パンドウイトコーポレーション日本支社
〒108-0075 東京都港区港南 2-13-31 品川NSSビル
2022年2月10日
PJ22-007

CSコネクタパッチコード 仕様および型番変更のご案内

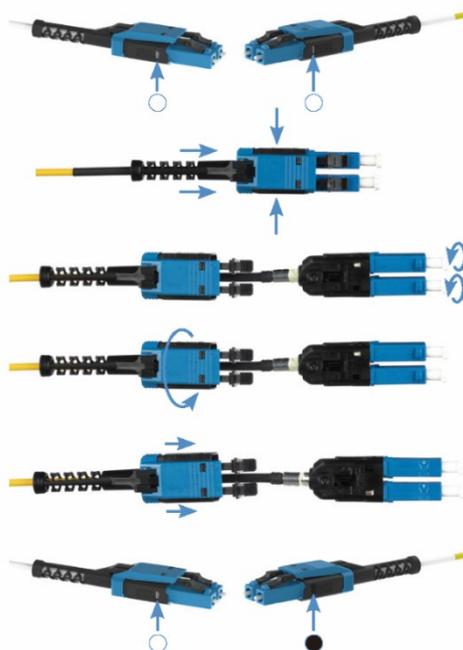
極性変換

- 極性変換がさらに容易になりました。変換の状況はハウジングサイドの窓から簡単に確認ができます。
- ハウジングのデザイン変更により、両方のフェルールを同時に回転させることができるようになり、ファイバーの露出が防止できます。

A-Bの場合、ハウジングの窓からは
同じ色が見えます

ハウジングの両サイドを押さえて、
コネクタに向かってブーツを押し込みます

両方のコネクタを180° 回転させます

ハウジングを180° 回転させます

ハウジングを戻します

極性を変更されてA-Aになると、窓からは
異なる色がみえます
